**ADFC-Stellungnahme zur Sitzungsvorlage 2020 / V 00226, PBU 03.11.2020
„Begleitmaßnahmen B 31 neu: Provisorische Umgestaltung mit Begrünung von Albrecht-
und Maybachstraße“**

Stellungnahme

Albrechtstraße, heutiger Radfahrstreifen mit 1,85 Meter Breite

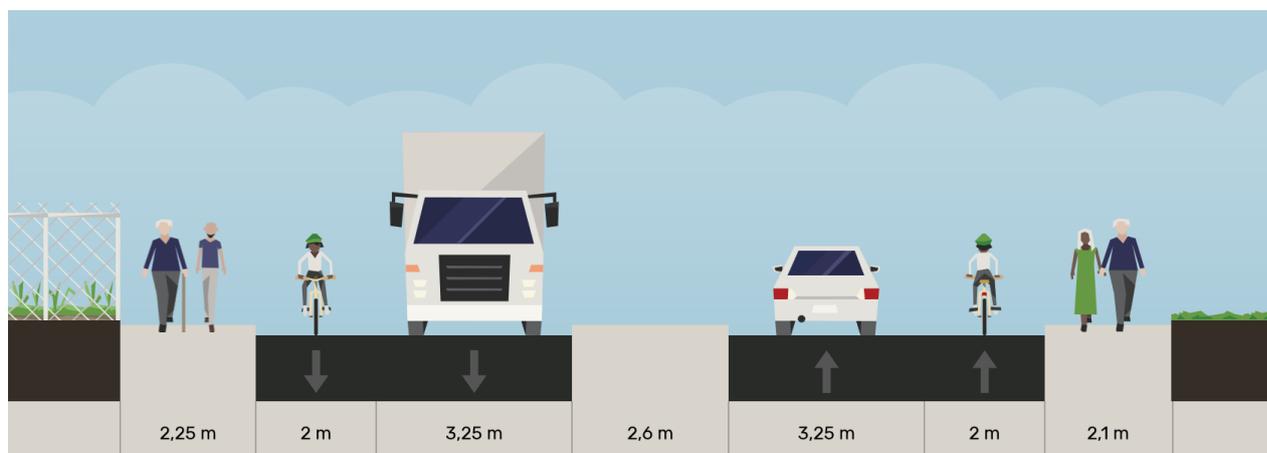
Nur bei einer ausreichenden Breite eines Radfahrstreifens haben Radfahrer die Möglichkeit, bei eng vorbeifahrendem Kfz-Verkehr den Seitenabstand selbst zu vergrößern. Es ist deshalb eine Breite der Radfahrstreifen von > 2 Metern anzustreben, um einen ausreichenden Seitenabstand von Kfz, insbesondere von Lkw zu Radfahrern annähernd gewährleisten zu können.

ADFC-Vorschlag für den Querschnitt auf der Albrechtstraße westlich der Rosenstraße

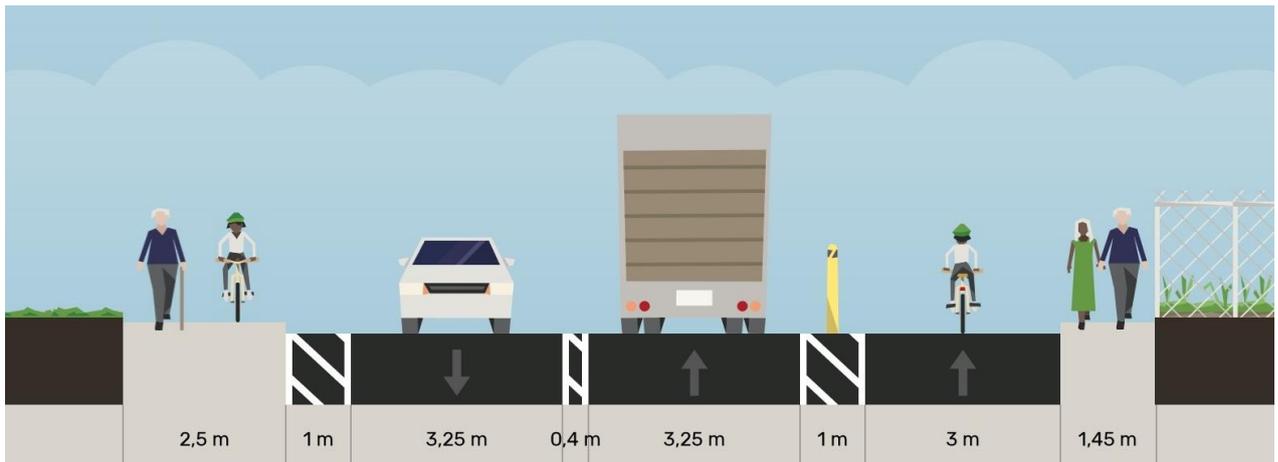
Im **städtischen Konzept** sind die Radfahrstreifen teilweise zu schmal ausgelegt. Für die Sicherheit und Akzeptanz von Radfahrstreifen ist es unabdingbar, die Breite der Radfahrstreifen rechtskonform (Mindestmaß 1,85 Meter) anzulegen. Gemäß der ERA sollen Radfahrstreifen auf stark befahrenen Straßen eine Breite von mindestens 2,0 Meter (analog ADFC-Konzept) aufweisen.

Die Kfz-Fahrbahn sollte gleichzeitig nicht zu breit, sondern konsequent mit der RAS_t-Regelbreite von 3,25 Metern dimensioniert werden (positiv für Geschwindigkeitsakzeptanz und Lärmschutz).

Im **ADFC-Konzept** wird auf der Albrechtstraße folgender Straßenquerschnitt vorgeschlagen:

Albrechtstraße, Knoten Albrecht-/Hochstraße (städtische Planung)

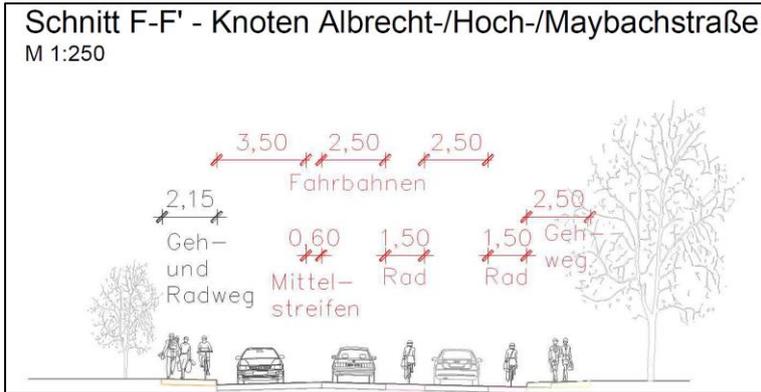
Der Radfahrstreifen, welcher geradeaus in die Maybachstraße führt, weist ebenfalls eine Breite von nur 1,5 Meter auf. Die Kfz-Fahrschienen geradeaus/rechts und der Linksabbieger sind mit 2,5 Meter Breite bemessen (siehe folgende Abbildung, Blatt 3 der Sitzungsvorlage).

Aus Sicht des ADFC ist diese Kombination aus Maßunterschreitungen sowohl bei den Kfz-Fahrschienen als auch den Radfahrstreifen nicht akzeptabel. Der erforderliche Seitenabstand von Kfz zu Radfahrern kann mit dieser Planung nicht eingehalten werden, somit ist weder die subjektive noch objektive Sicherheit des Radverkehrs im Kreuzungsbereich gewährleistet.

Albrechtstraße, Querschnitt am Knoten Albrecht-/Hochstraße (städtische Planung)

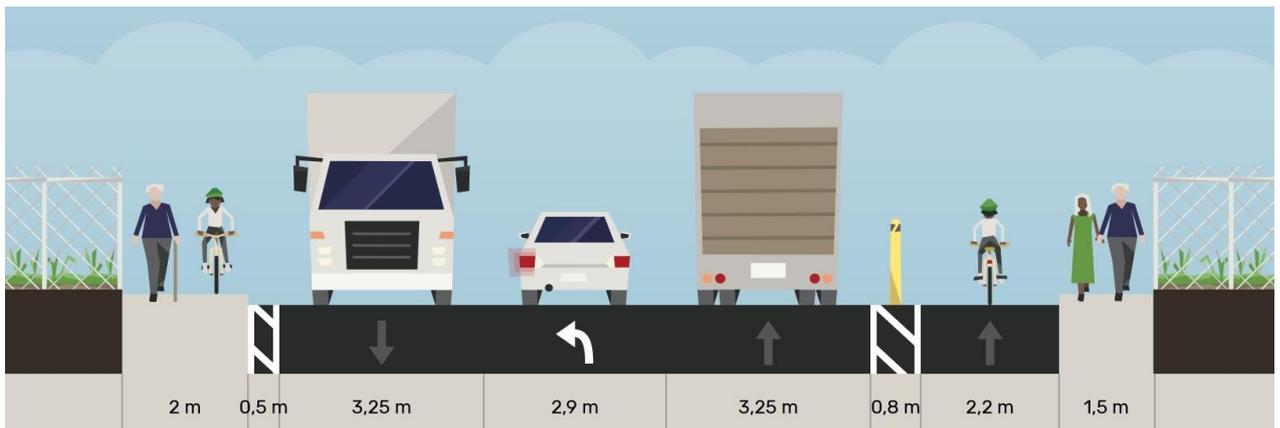
Das städtische Konzept stellt für den Radverkehr am Einmündungsbereich keine Verbesserung dar.

ADFC-Vorschlag für den Querschnitt auf der Albrechtstraße Kreuzung Hochstraße

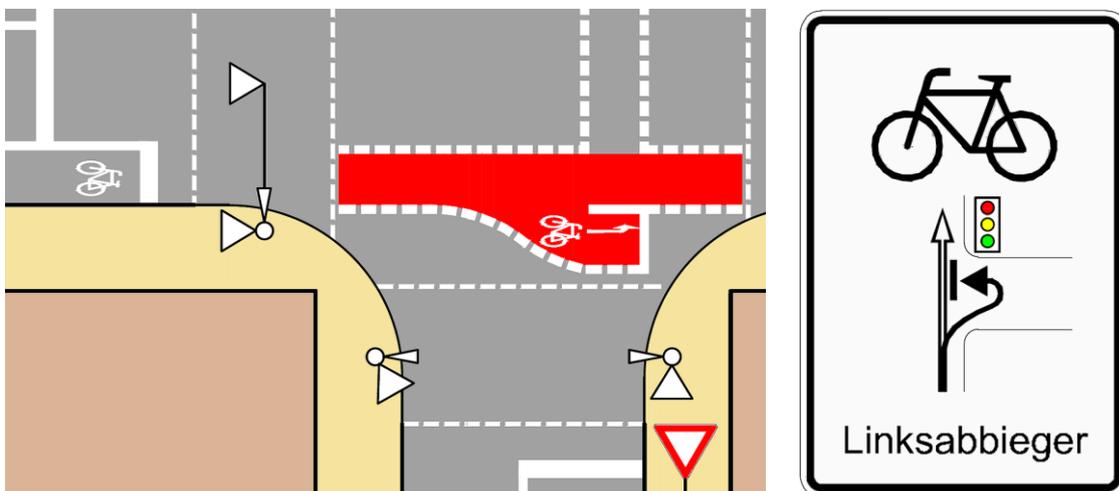
Das **ADFC-Konzept** führt einen 2,2 Meter breiten Radfahrstreifen bis zum Kreuzungsbereich und verzichtet auf die Möglichkeit zum direkten Linksabbiegen in die nördliche Hochstraße, da dem Radverkehr von der Albrechtstraße für diese Fahrbeziehung eine verkehrssarme Alternative über die Säntisstraße zur Alpenstraße bzw. Montafonstraße zur Verfügung steht.
